Modification n° 12.64 : Commune d'ETALLE– Route de Bellefontaine à Sainte-Marie-sur-Semois

Sous-bassin hydrographique - N° de feuille : SEMOIS-CHIERS – 28/43
Commune(s) : ETALLE
OAA : AIVE
Numéro de modification (Code SPGE) : 12.64
Intitulé : Modification n° 12.64 : Commune d'ETALLE– Route de Bellefontaine à Sainte-Marie-sur-Semois

Projet de modification du PASH : sous-bassin SEMOIS-CHIERS

Modification n° 12.64 : Commune d'ETALLE - Route de Bellefontaine à Sainte-Marie-sur-Semois

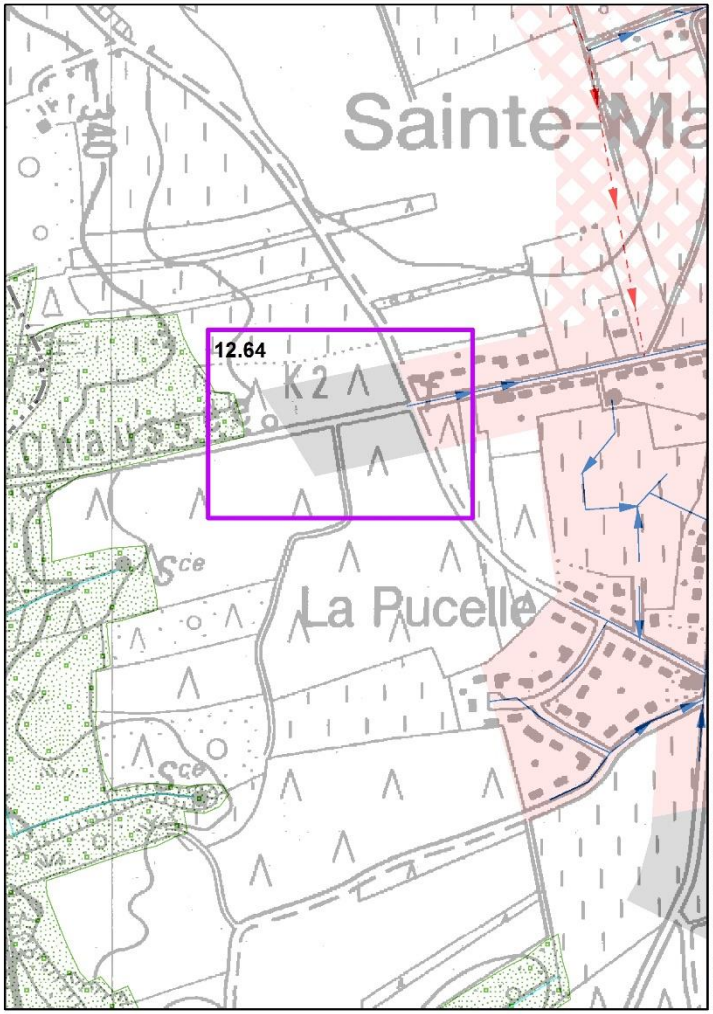
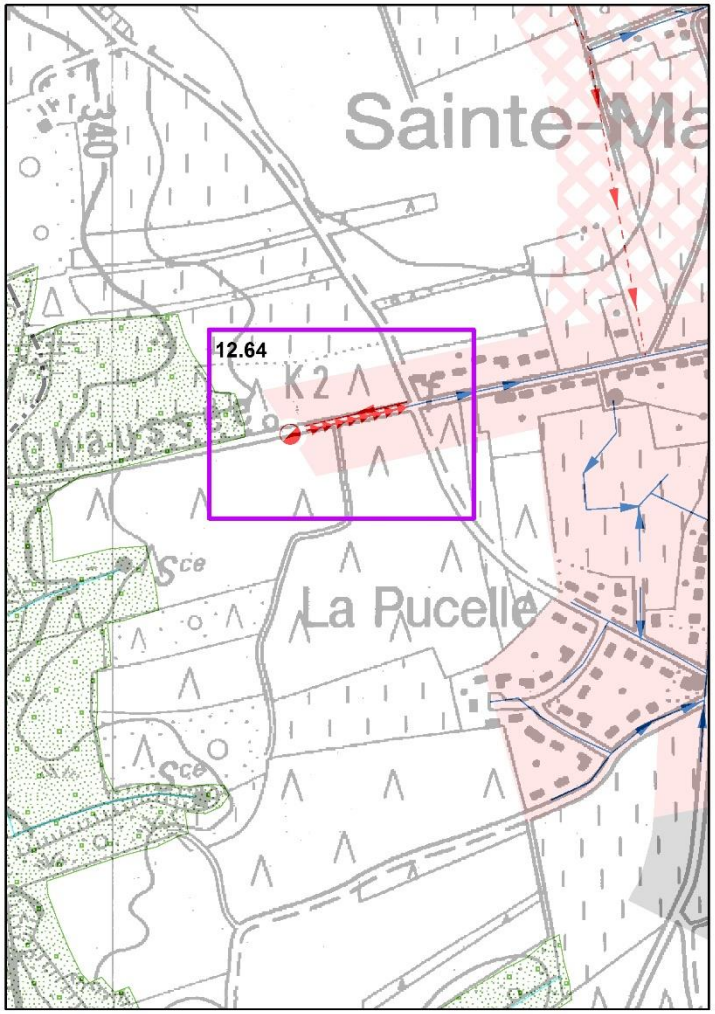
Explications	La demande de modification porte sur l'orientation du régime d'assainissement autonome de l'extrémité ouest de la route de Bellefontaine vers l'assainissement collectif. Le passage en assainissement collectif est justifié par les éléments suivants : - la densification de la zone suite à une demande d'un permis d'urbanisation ; - le coût engendré par l'installation et l'exploitation de systèmes d'épuration individuelle ; - la capacité suffisante de la station d'épuration d'Etalle pour traiter cette charge supplémentaire ; - le projet prévoit la pose d'un égouttage et d'un refoulement, à charge du lotisseur, pour ramener les eaux usées produites vers le réseau d'égouttage communal qui aboutit à la station d'épuration d'Etalle.	
Superficie concernée	1,65 ha	
	Avant	**Après**
Assainissement collectif	0 EH	43 EH
Assainissement autonome	43 EH	0 EH
Assainissement transitoire	0 EH	0 EH
Charge polluante totale		**43 EH**

Station d'épuration							
Code SPGE		**Nom**		**Capacité**		**Statut**	
85009/04		ETALLE		5.300 EH		Existant	
Egouts		**Collecteurs**		**Station(s) pompage**		**Conduite refoulement**	
A réaliser	300 m	**A réaliser**	/	**A réaliser**	/	**A réaliser**	/
